Færsla Hringbrautar, Skógarhlíð

BREYTING Á DEILISKIPULAGINU „FÆRSLA HRINGBRAUTAR - VESTUR AÐ ÞORFINNSTJÖRN“ VEGNA NÝRRAR LÓÐAR FYRIR SMÁHÝSI

Breyting á deiliskipulaginu „Færsla Hringbrautar vestur að Þorfinnstjörn“ vegna smáhýsa

Athugasemdir og svör

DEILISKIPULAGSBREYTING 1:2000

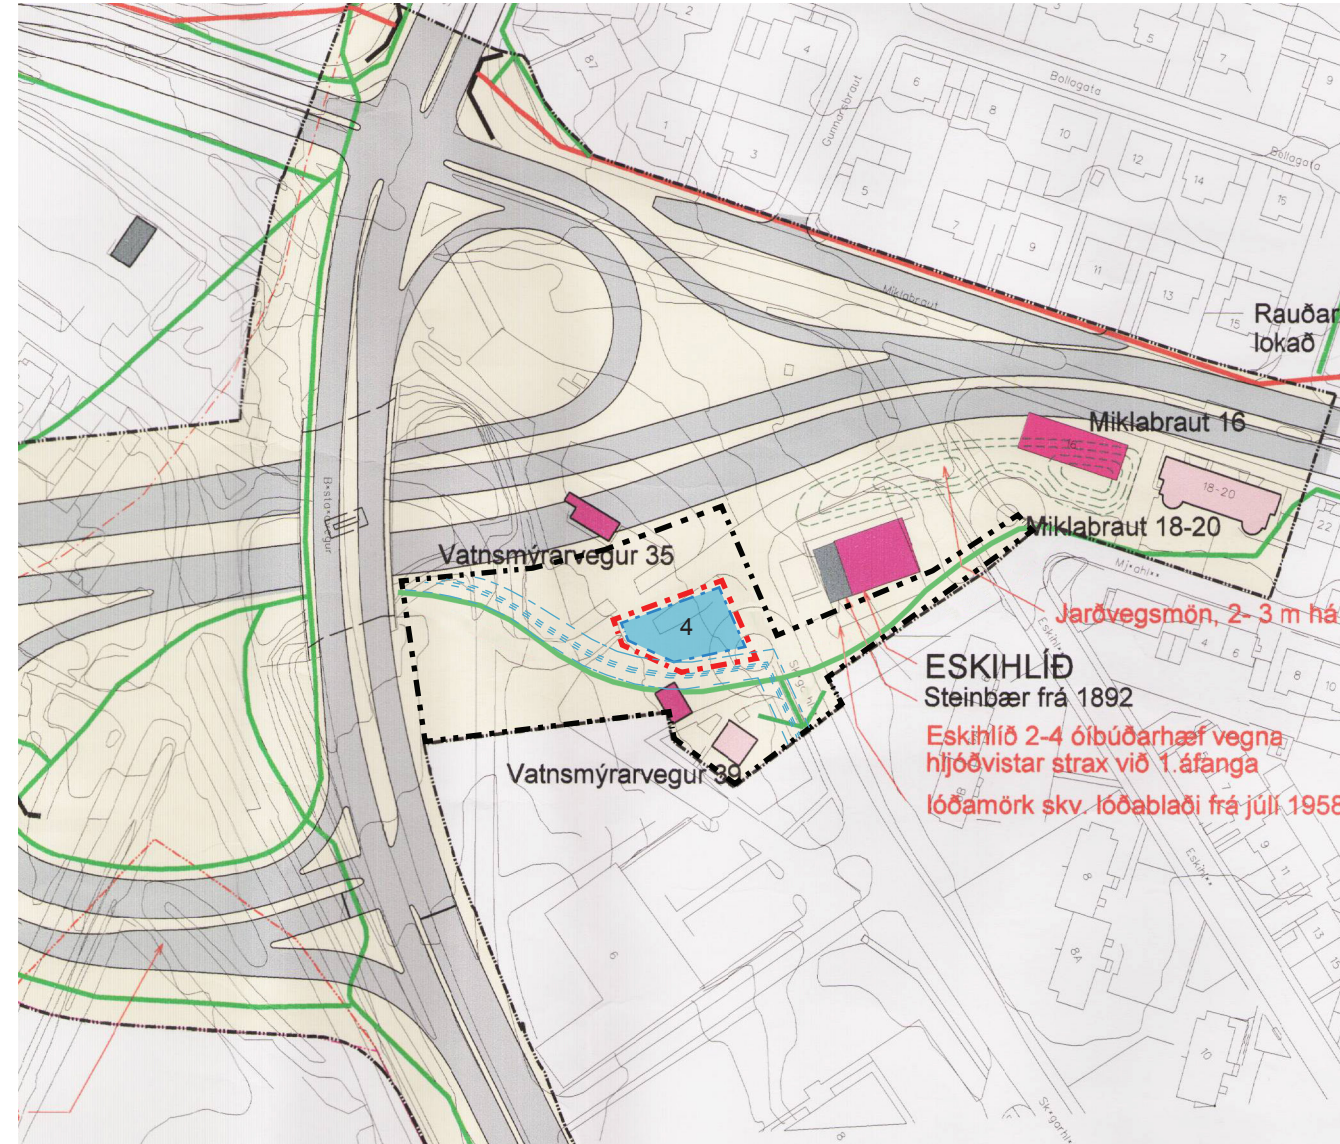
Samkvæmt breyttri deiliskipulagstillögu er fyrirhugað að staðsetja 3 smáhýsi á nýrri lóð þar sem fyrir liggur háspennustrengur. Þar sem háspennustrengurinn lendir innan lóðar þarf staðsetning húsanna að vera a.m.k. 3m fjarlægð frá háspennustrengnum. Enn fremur skal sýna kvaðirnar á deiliskipulagsupprætti.

Veitur gera athugasemd við tillöguna og benda á háspennustreng meðfram lóðinni og að hluta innan hennar. Smáhýsi þurfi að vera a.m.k. 3 m frá strengnum og sýna þurfi kvaðirnar á deiliskipulagsuppdrætti. Þá sé tenging við fráveitu óhagkvæm og ekki ljóst hvernig sé hægt að tengjast henni. Mikilvægt sé að staðsetja húsinn innan byggingarreits og skuli það gert í góðu samráði við Veitur.

Tekið er undir mikilvægi þess að eiga gott samráð við Veitur í ferlinu. Í kjölfar auglýsingar hafa verið gerðar breytingar á tillögunni í samstarfi við Veitur. Skerpt hefur verið á skilmálum varðandi lagnir og strengi Veitna á svæðinu og strengir ásamt helgunarsvæði þeirra koma nú fram á deiliskipulagsuppdrættinum.

Í kjölfar auglýsingar hefur uppdráttur verið lagfærður og eftirfarandi atriðum breytt:

- Lóð minnkuð úr 900 m² í 550 m²
- Hámarksfjöldi húsa fækkað úr þremur í tvö
- Skerpt á skilmálum varðandi lagnir Veitna, hljóðvarnir, gróður, aðgengi inn á lóðina o.fl.

Mynd 4 í hljóðvistarskýrslu Trivium ráðgjafar, dags. 21.2.2020:

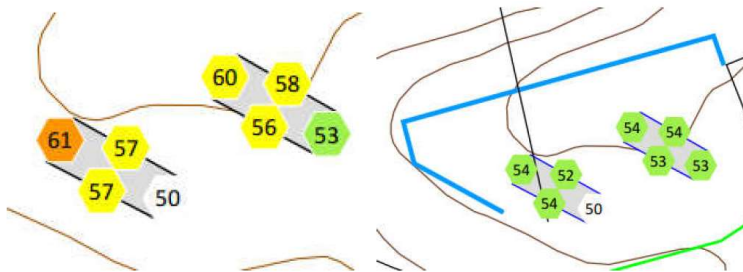
Bréfaritarar benda á að smáhýsunum verði komið fyrir stutt frá stórri umferðaræð (Miklubraut) þar sem hljóðvist sé ekki góð. Spurt er hvers vegna eigi að koma skjólstaðingunum fyrir á stað sem sé augljóslega ekki heilnæmur. Tillagan sé hvorki umhverfi né skjólstaðingunum til góðs.

Tekið er undir mikilvægi góðrar hljóðvistar. Í reglugerð nr. 724/2008 um hávaða og í hljóðvistarstaðlinum ÍST 45:2016 eru settar fram kröfur til hljóðvistar, m.a. fyrir íbúðarhúsnæði.

Rétt er að reiturinn sem um ræðir er í nálægð við Miklubraut sem er umferðarpung gata. Á vinnslutíma tillögunnar voru því unnar hljóðvistaraskýrslur (Trivium ráðgjöf og VSÓ ráðgjöf) til að ganga úr skugga um að unnt yrði að tryggja viðunandi hljóðvist fyrir íbúa smáhýsanna á reitnum sem um ræðir.

Hljóðvistaraskýrslurnar sýna að með 2 m háum hljóðveggjum meðfram norður- og vesturmörkum lóðarinnar næst viðunandi hljóðstig við útvegi húsanna. Til að ná niður hljóðstiginu enn frekar innandyra þarf að setja hljóðdeyfileft í húsin og stendur til að gera það. Húsin verða þannig skermuð af frá Miklubraut en auk hljóðveggja er gert ráð fyrir gróðri til að skapa enn meira skjól og huggulegri ásýnd. Í skilmálum breytingartillögunnar er tekið sérstaklega fram að fara skuli í aðgerðir til að tryggja viðunandi aðstæður, svo sem skjól fyrir vindum og hávaða.
